IV.2. Comentarios de Ing. José R. Alejandro García en Vista Pública del 26 de septiembre de 2007.

IV.3. Comentarios del Público que Asistió a las Vista Pública, del 26 de septiembre de 2007.

ILUSTRACION 12	PLANO REDUCIDO DE ADQUISICION ACCESO

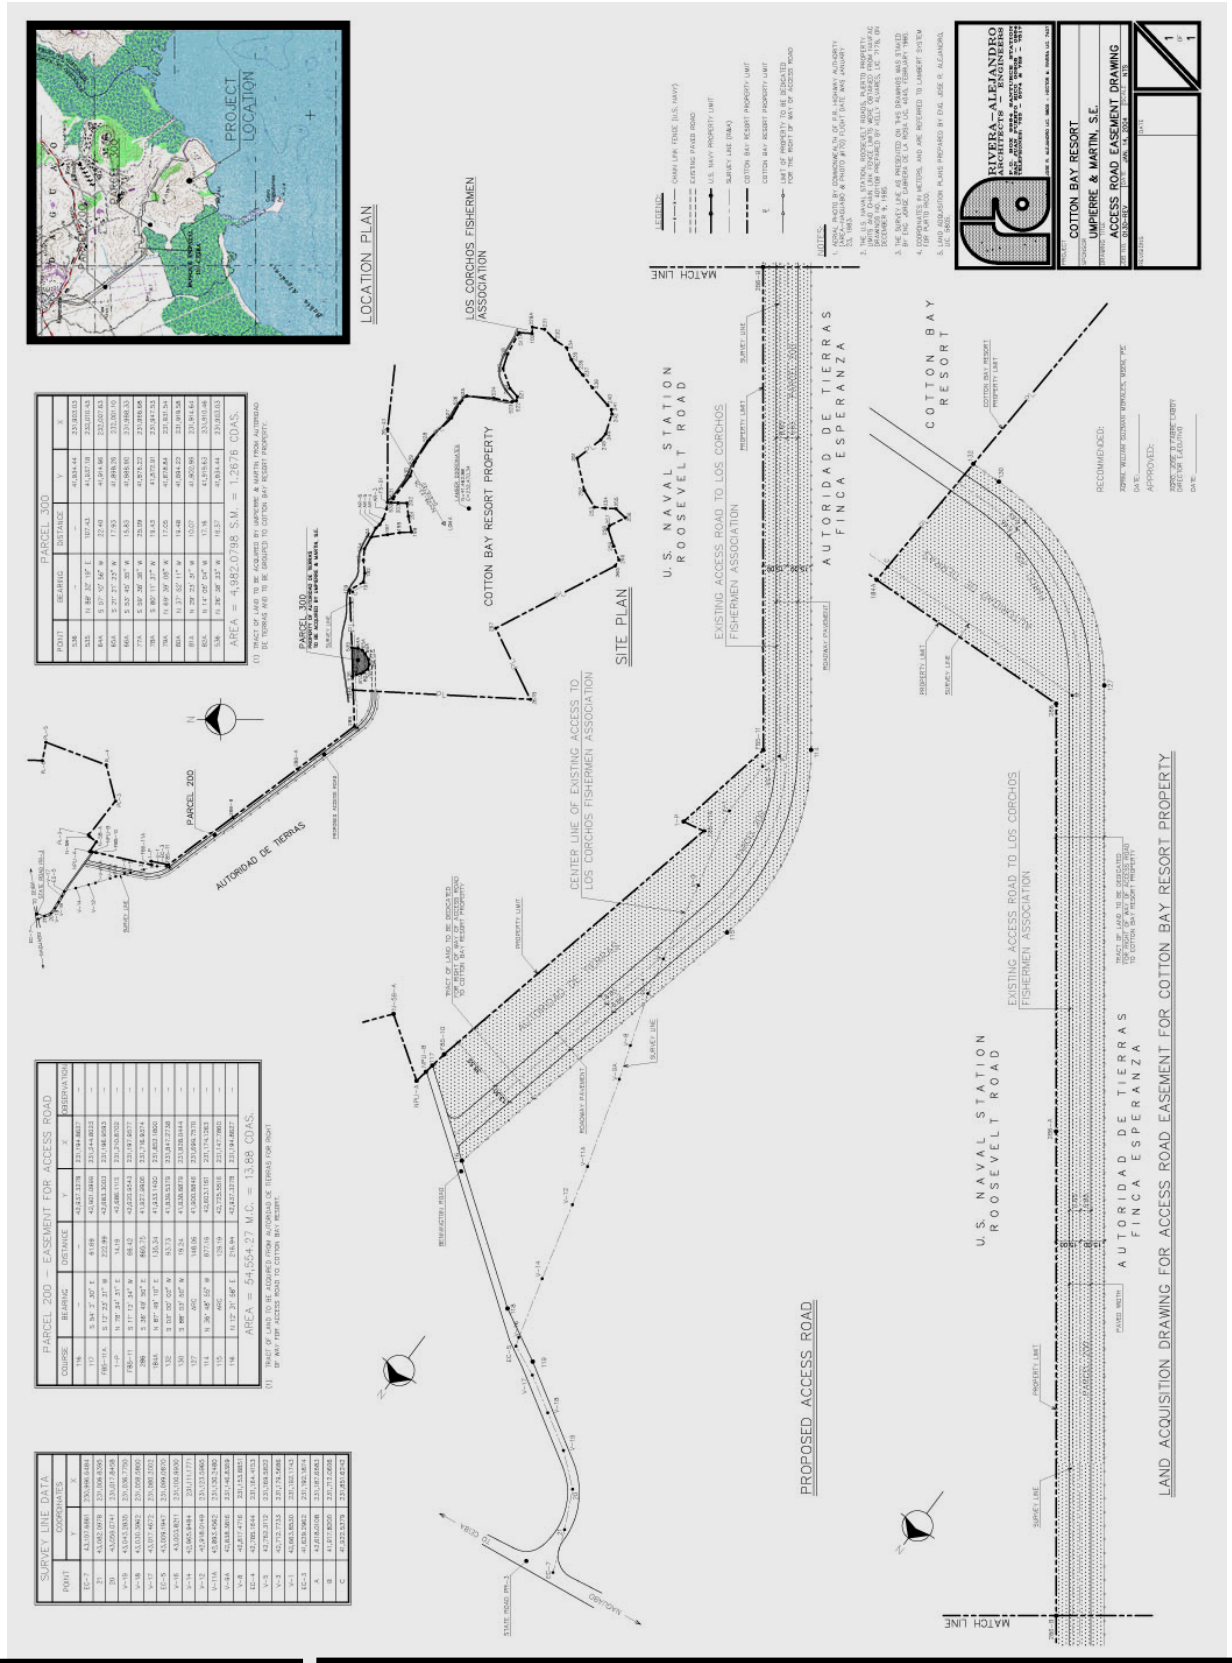
La AT autorizó a someter los documentos de consulta de ubicación e indican que están evaluando la solicitud del proponente. En comunicación del 8 de noviembre de 2005, el proponente somete los planos de segregación de la carretera de acceso a la ACT. Se presenta la ***Ilustración 12****, donde se observa el plano de segregación.*

El proponente gestionará con la AT la compra de los terrenos donde se propone la carretera de acceso, y cumplirá con cualquier requisito razonable que solicitara la AT.

ILUSTRACION 19: PLANO DELIMITACION JURISDICCIONAL

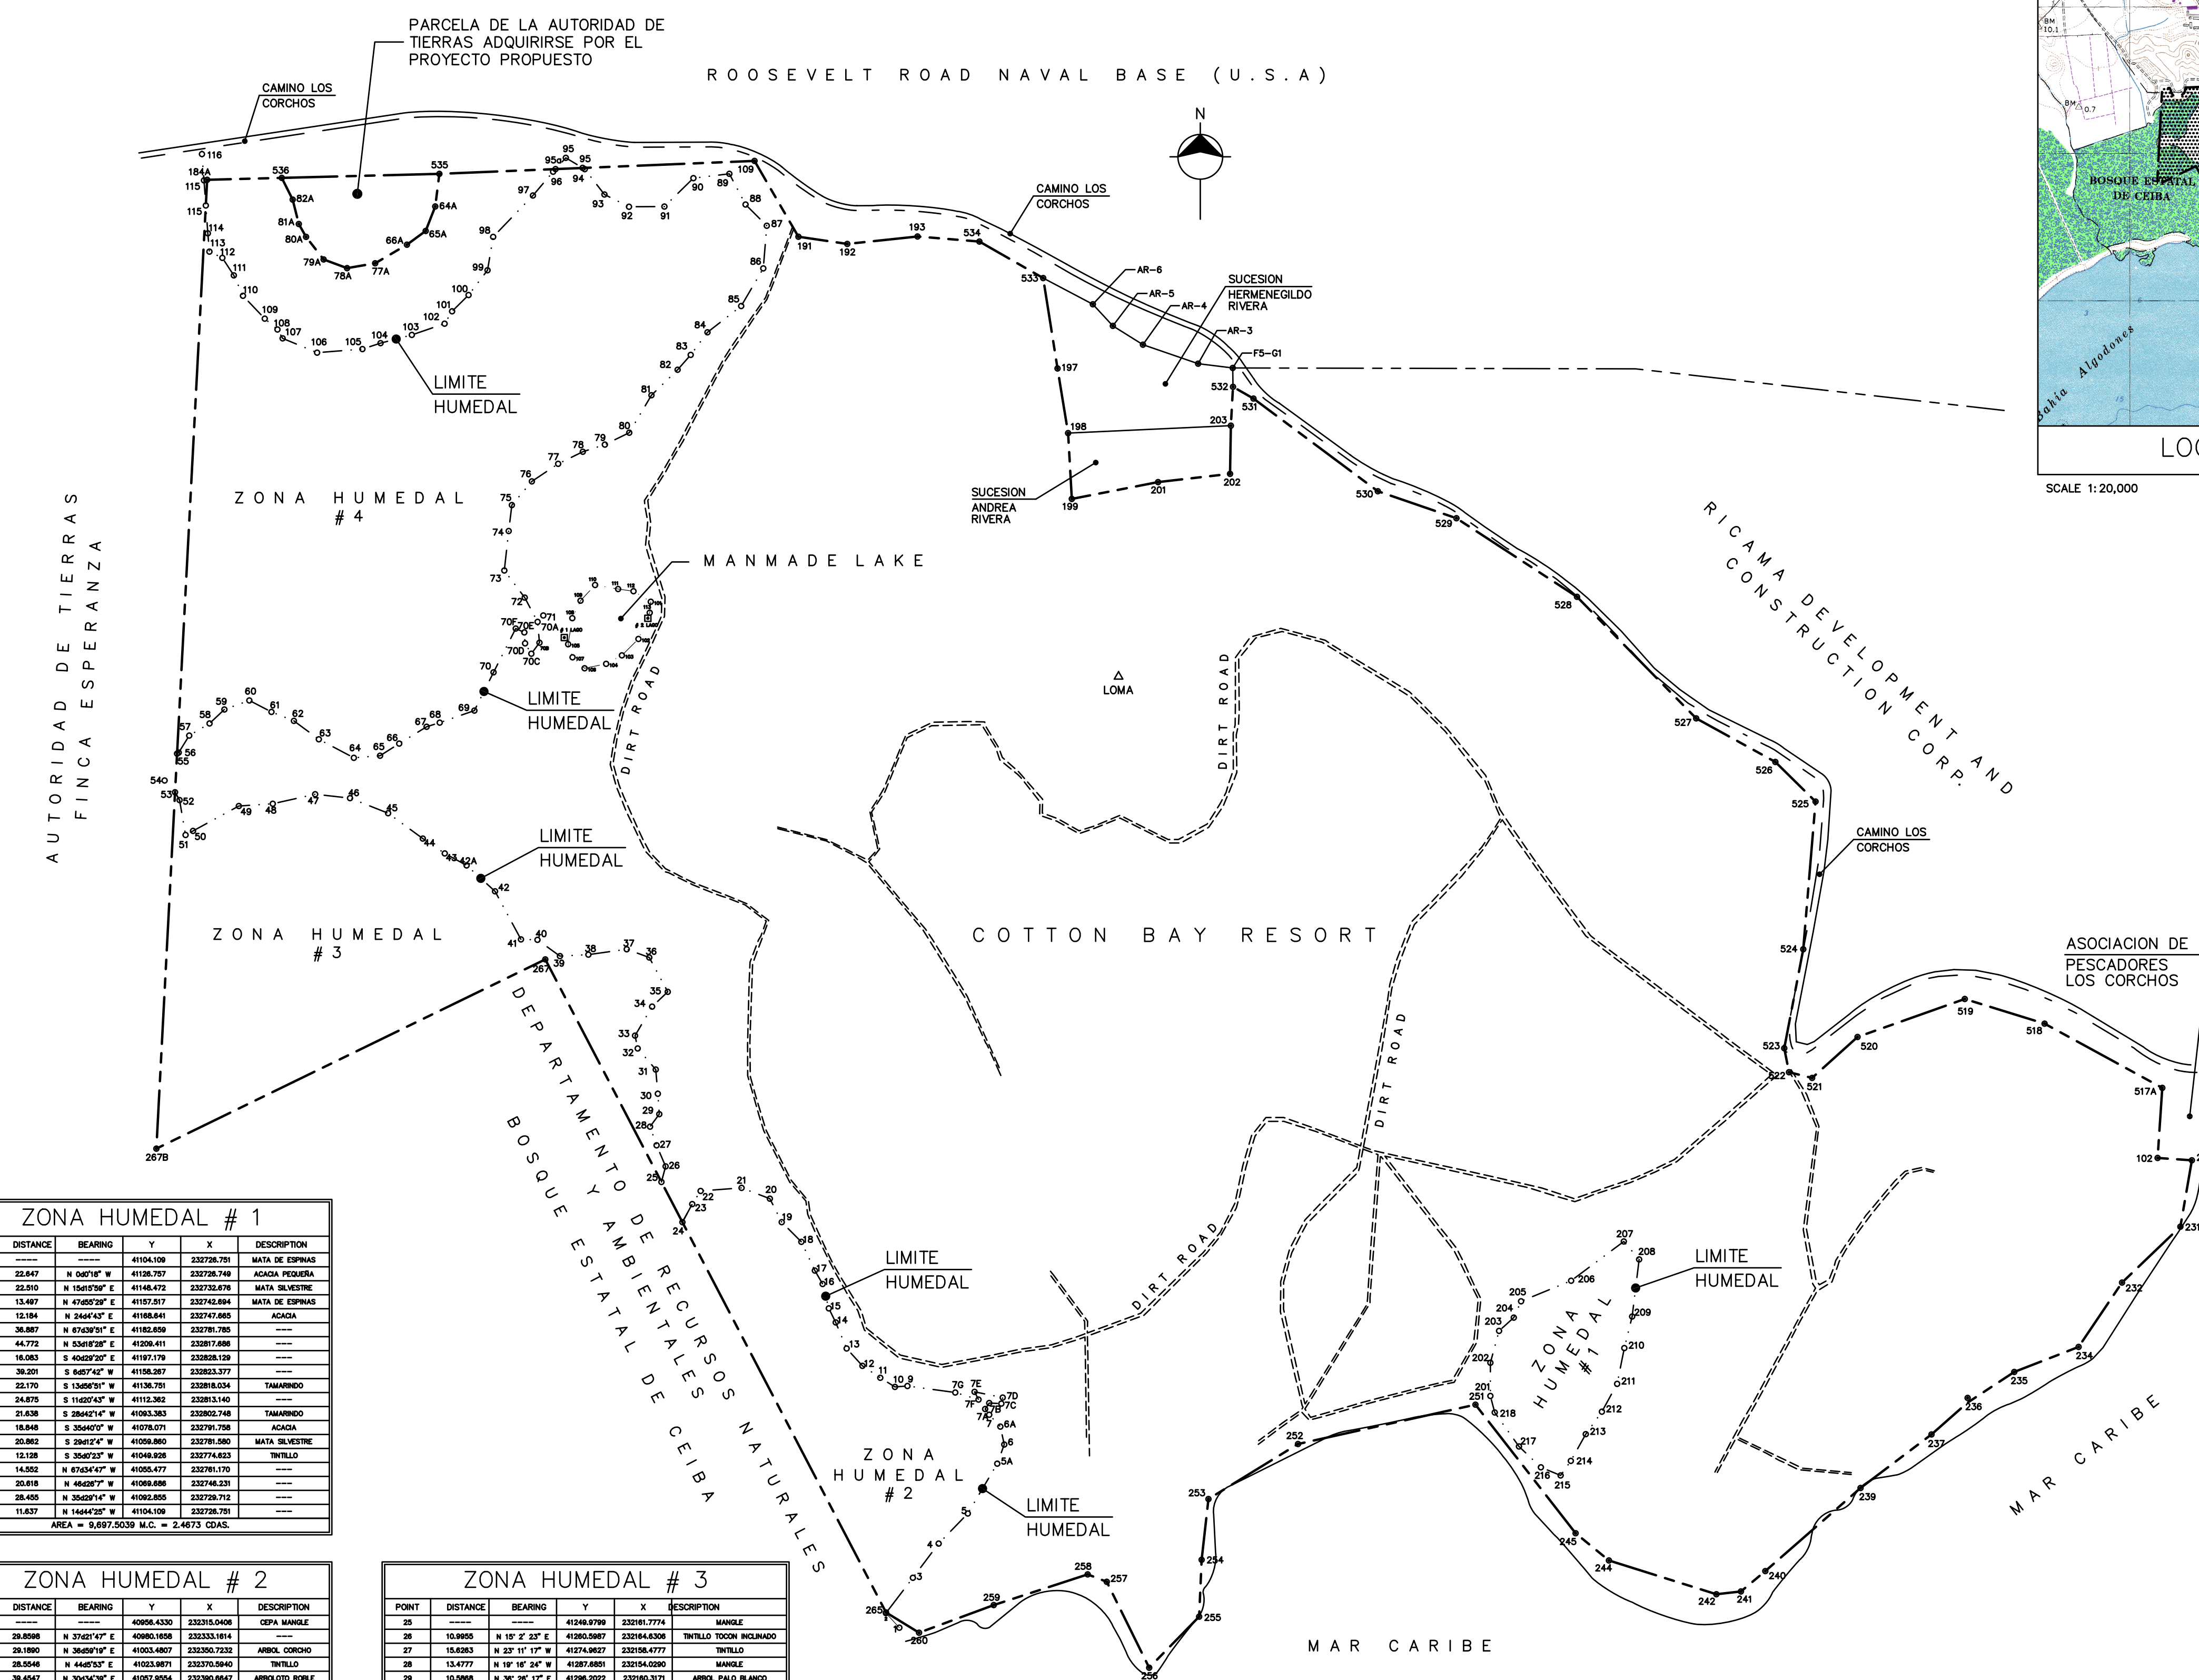
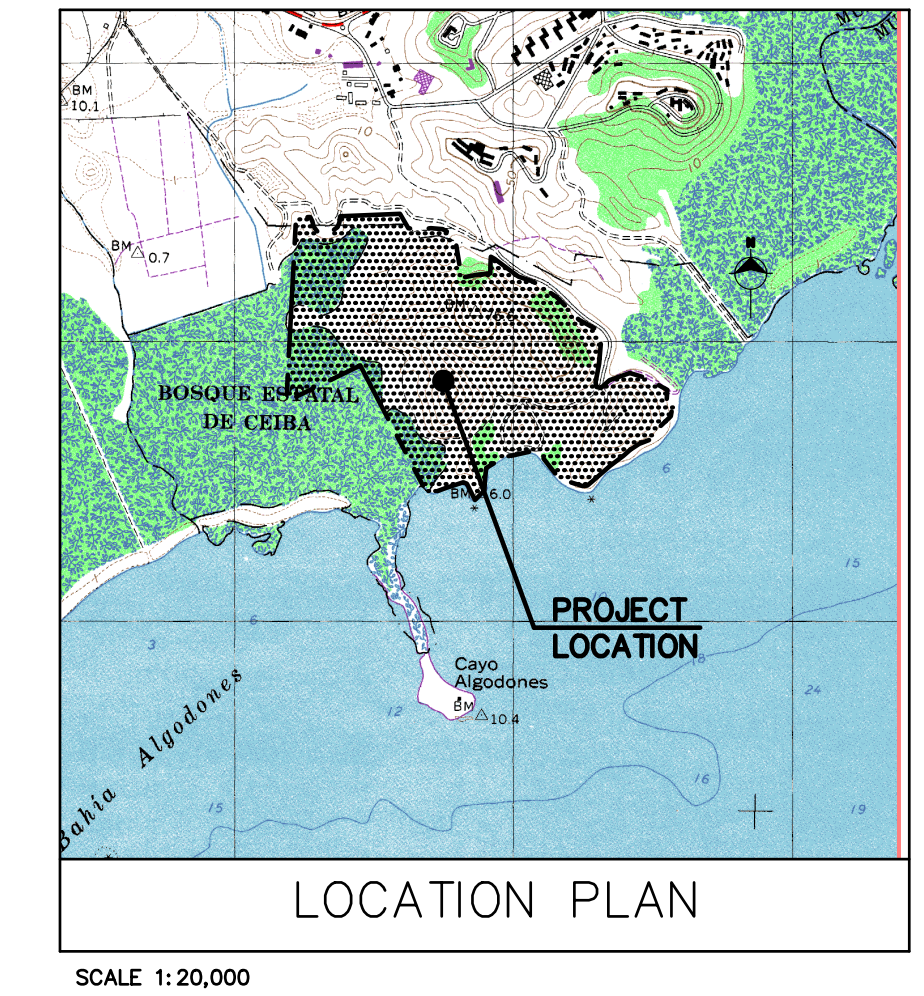
7. Delimitación Jurisdiccional (JD): Incluir copia de la solicitud de la Delimitación Jurisdiccional (JD, por sus siglas en inglés) de humedales, presentada ante el Cuerpo de Ingenieros del ejército de los Estados Unidos.

Se esta coordinando con el Cuerpo de Ingenieros del Ejército de EEUU el deslinde de la propiedad con el Bosque Estatal de Ceiba. En la ***Ilustración 19*** *se presenta el deslinde que preparó el Ing. Jorge Cabrera De La Rosa y que fuera sometido al Cuerpo de Ingenieros el 27 de enero de 2006. En el Apéndice H se reproducen los documentos que fueran presentados al Cuerpo de Ingenieros. No habrá impactos a manglares.*
